Offenlegung des Flächennutzungsplan mit Landschaftsplan der Stadt Lauchhammer

Durchführung der frühzeitigen Öffentlichkeitsbeteiligung gemäß § 3 Abs. 1 BauGB zum Flächennutzungsplan mit Landschaftsplan der Stadt Lauchhammer.

Einspruch zur Fortschreibung / Änderung des Flächennutzungsplanes - Vorentwurf Oktober 2024

ÄB 5	Darstellung FNP 1998	Darstellung FNP (Ausschnitt)

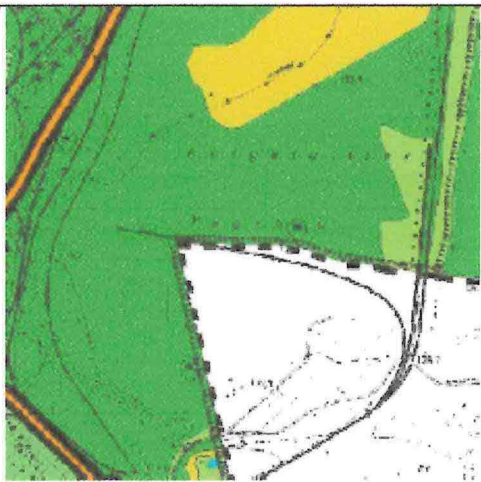
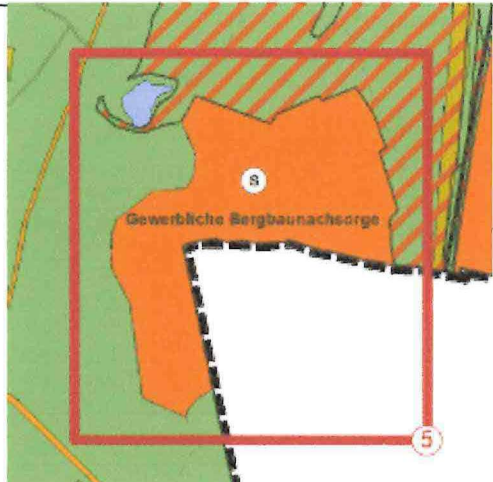
Weiterhin fehlt für die Planung eine Begründung, was in diesem Randschlauch eine gewerbliche Bergbaunachsorge erfordert, wo sich doch hier bereits nach dreißig Jahren Sanierung, Flora und Fauna bestens entwickeln und das ohne jegliche Kosten.

Diese Planung ist nicht zustimmungs- und genehmigungsfähig!

Dieses Planobjekt ist an anderer Stelle, in einer Entfernung von mehr als 3300 Metern von der bestehenden Kostebrauer Wohnbebauung, vorzusehen.

Fortschreibung des Flächennutzungsplanes der Stadt Lauchhammer;

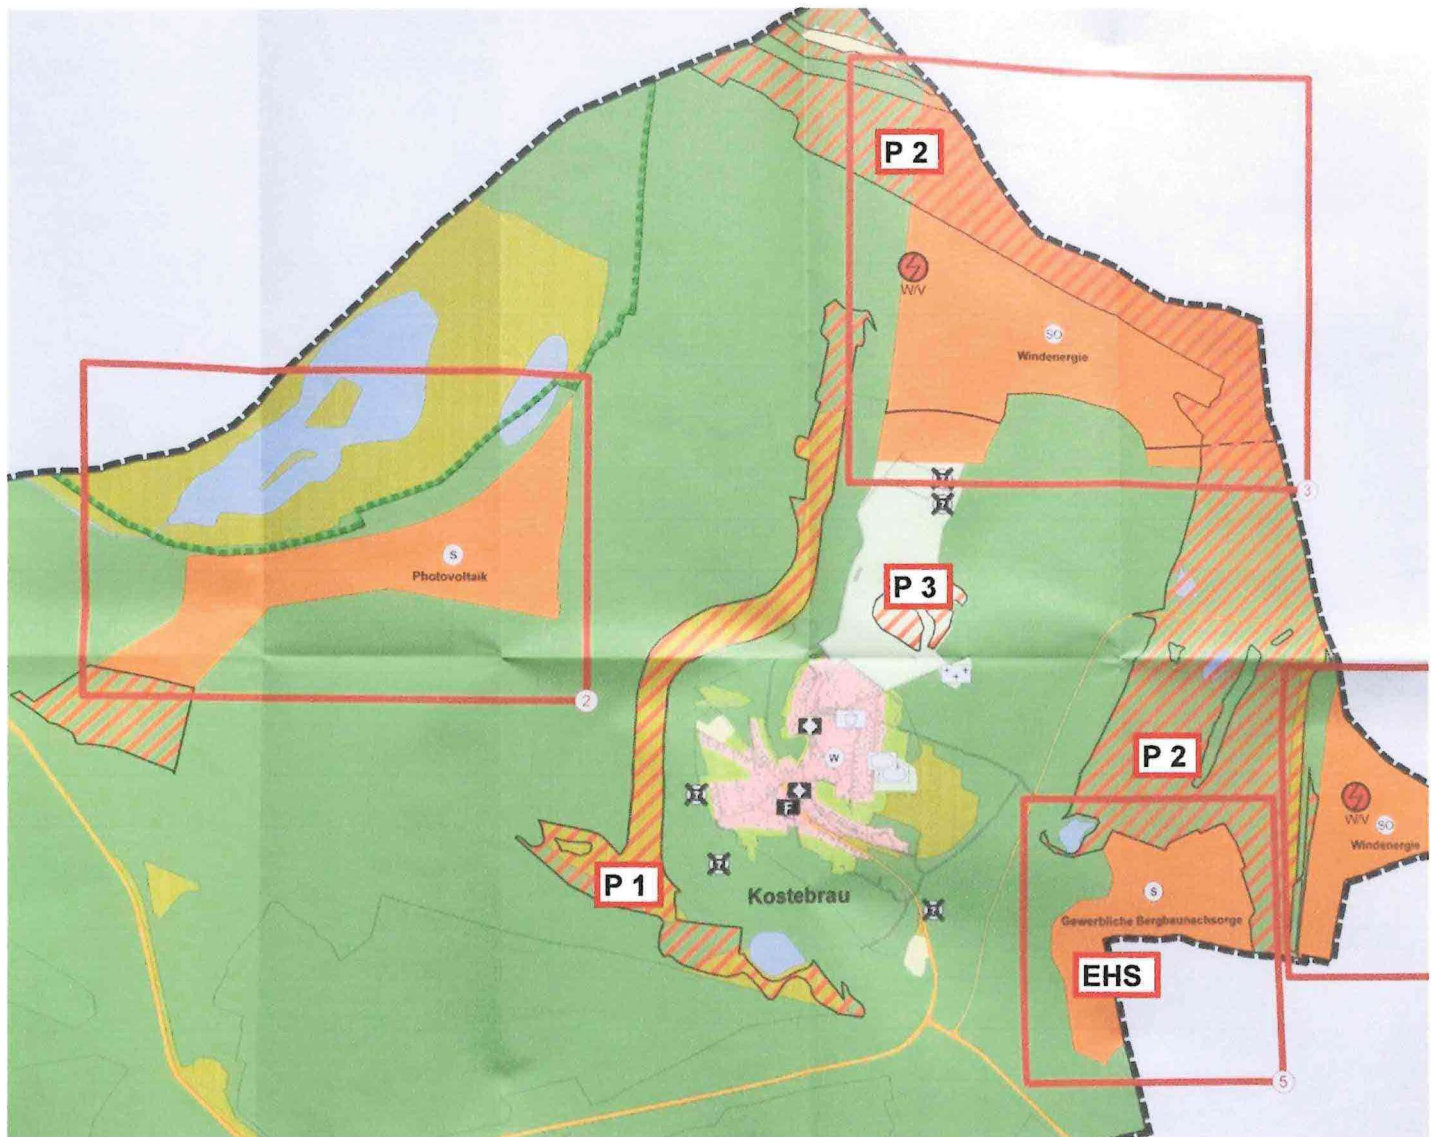
Meine Familie, ich, Kostebrauer und Touristen erfahren durch die angedachten Planungen erhebliche Einschränkungen in unserer / ihren Nutzungsmöglichkeiten in dem, ursprünglich in den ABP, geplanten Waldgebieten. Das gilt insbesondere in den rot schraffierten Flächen. Letztere wurden mit **P 1**, **P 2** und **P 3** in obiger Karte markiert.

Bei Betrachtung dieser Übersicht wird blitzschnell klar, dass Kostebrau mit Mensch und Tier in eine Umzingelung durch auswärtige Mächte gezwängt werden. Das wollen die LMBV und die Stadt Lauchhammer mit dem gesamten Verfahren erreichen. Von den Kostebrauern wird dieses Ansinnen abgelehnt – es ist nicht genehmigungsfähig! Die rot schraffierten Flächen P1, P2 und P 3 sind aus dem Plan zu entfernen, ebenso das Vorhaben im Änderungsbereich 5, mit EHS gekennzeichnet.

Anlage B7 - Gewässer:

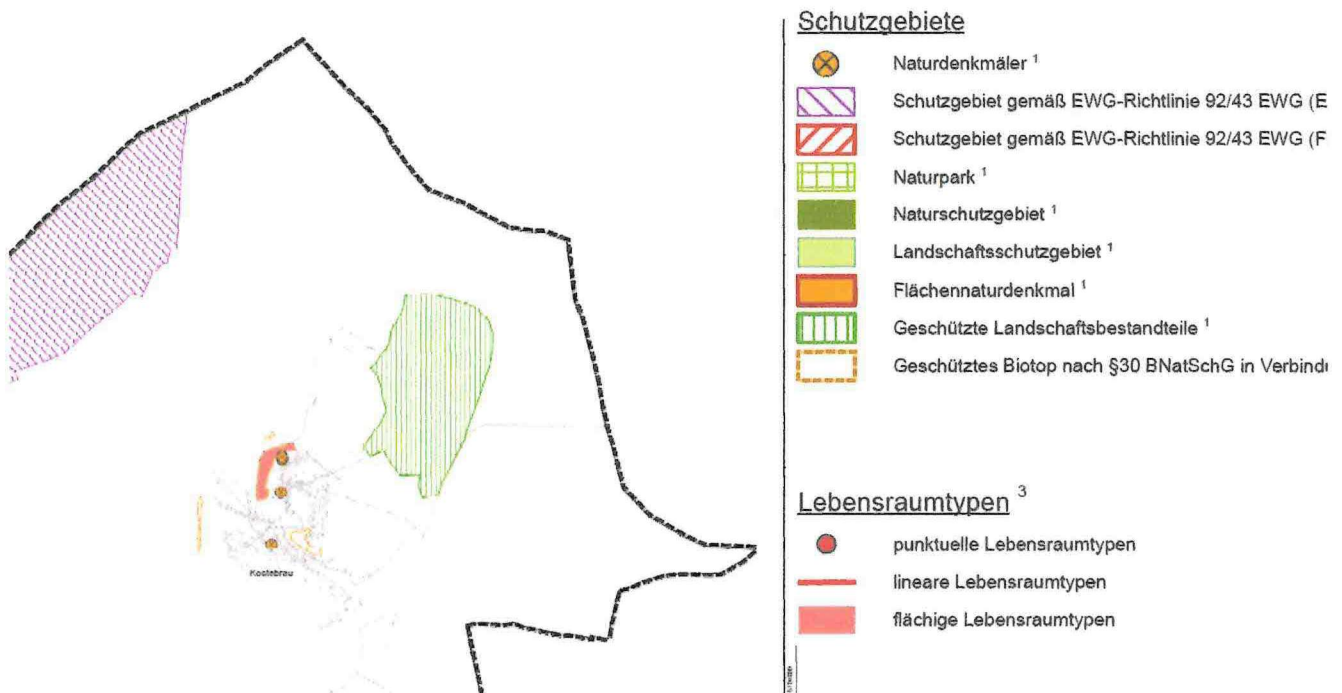
Der Friedrichsthaler See und die Wasserflächen nahe Baggerfeld 116 sind in obige Karte nicht eingetragen!! Das ist nachzuholen.

Anlage B11 – Wald: Waldflächen

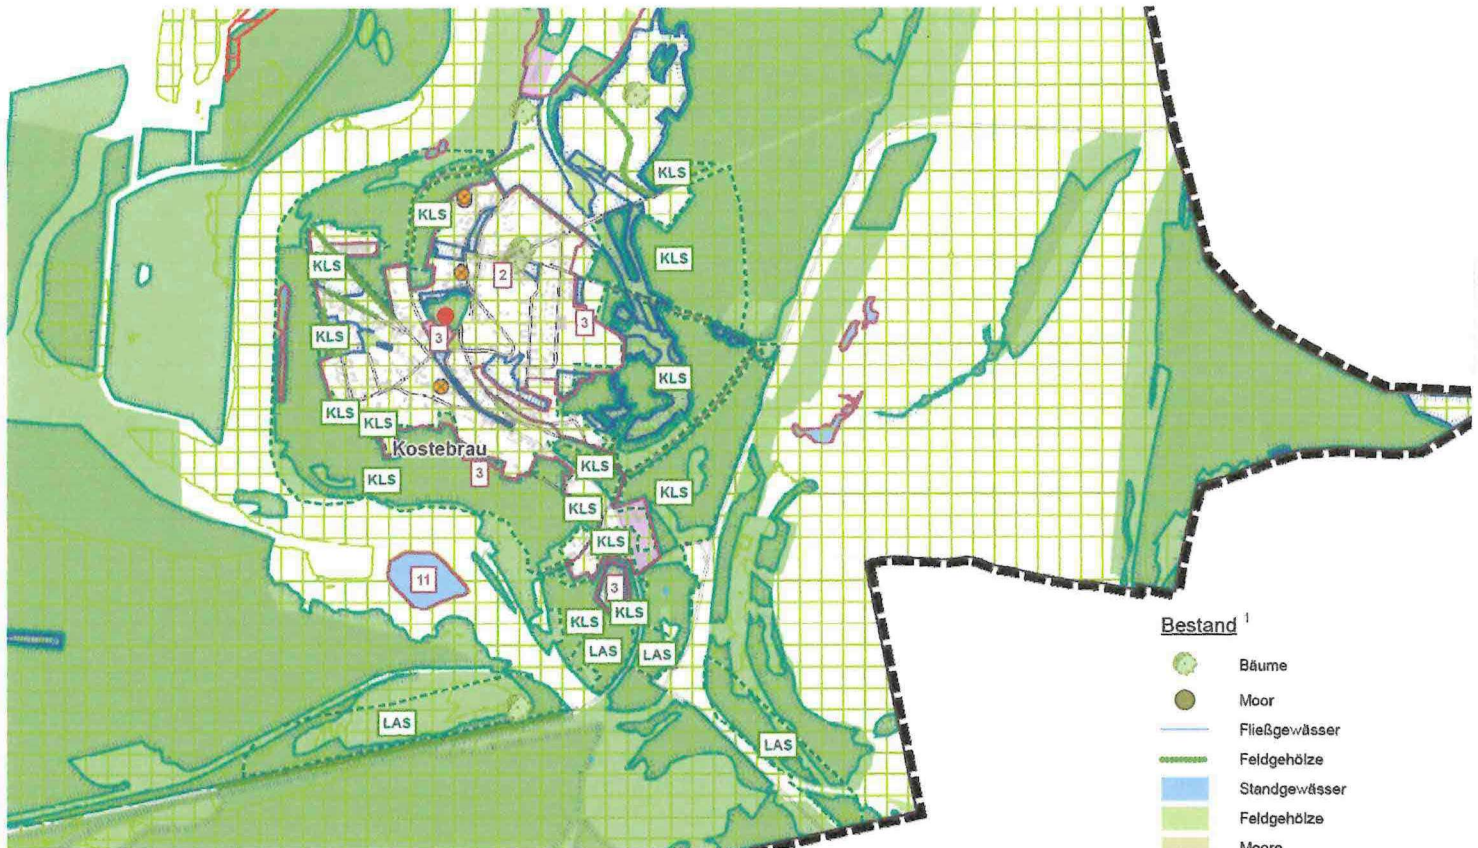
Die Karte entspricht nicht den früheren Festlegungen in den ABP 1994 und 1998! Zielstellung war hier die Anlegung von Waldflächen. Das kommt hier nicht zum Ausdruck und ist dem jetzigen Istzustand gemäß als Waldfläche darzustellen.

Anlage B7 - Gewässer:

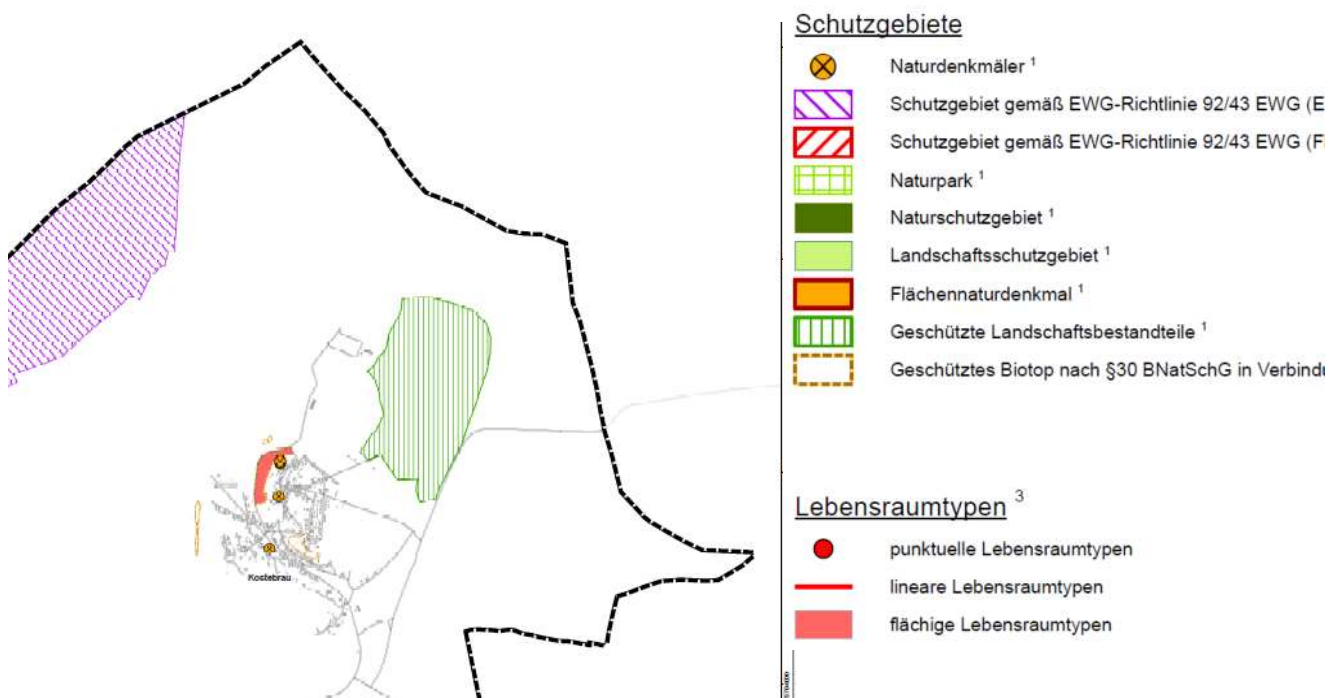
Der Friedrichsthaler See und die Wasserflächen nahe Baggerfeld 116 sind in obige Karte nicht eingetragen!! Das ist nachzuholen.

Waldflächen

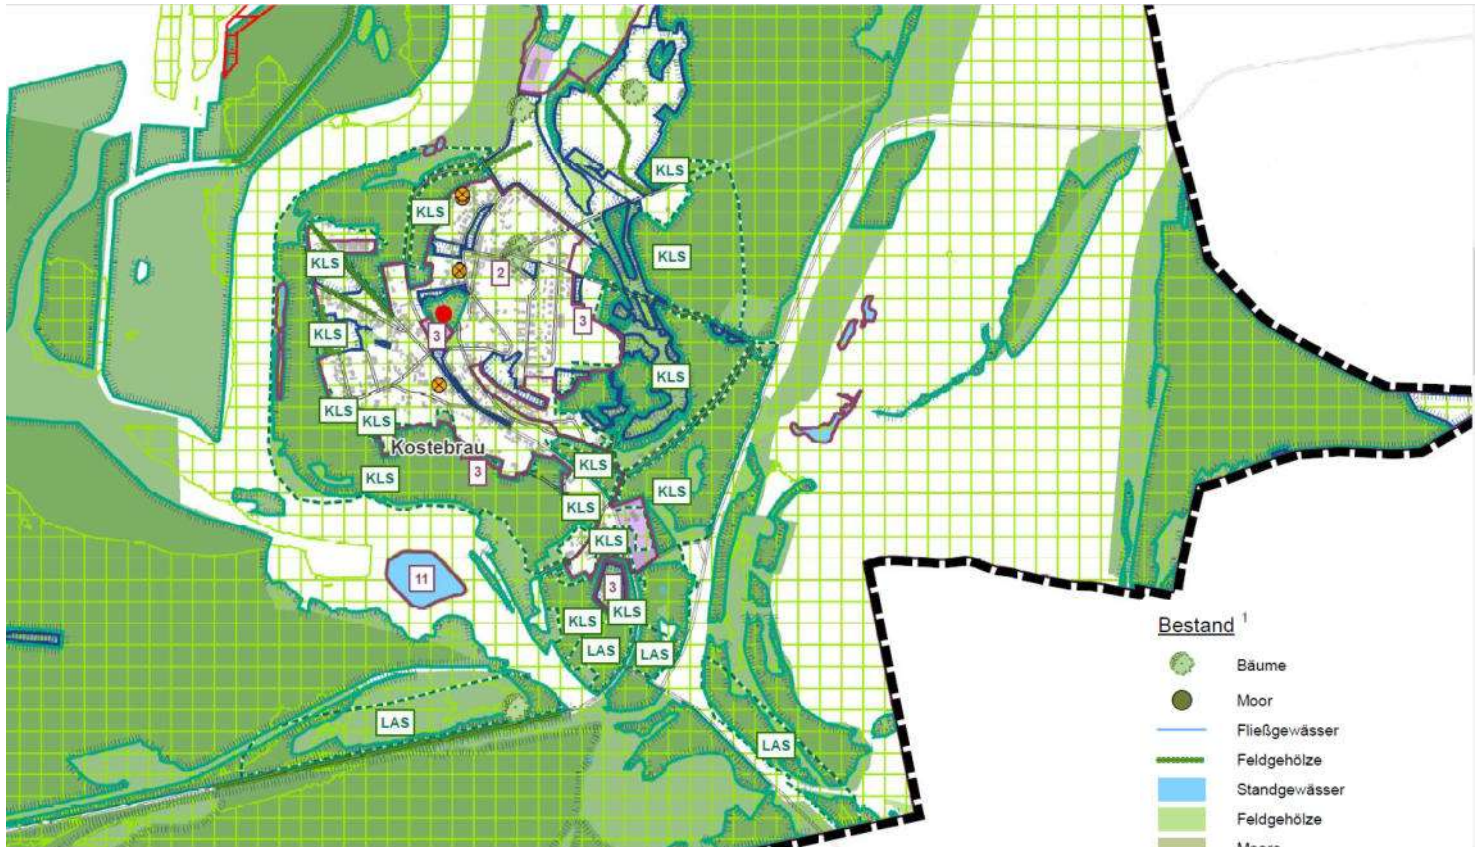
Die Karte entspricht nicht den früheren Festlegungen in den ABP 1994 und 1998! Zielstellung war hier die Anlegung von Waldflächen. Das kommt hier nicht zum Ausdruck und ist dem jetzigen Istzustand gemäß als Waldfläche darzustellen.
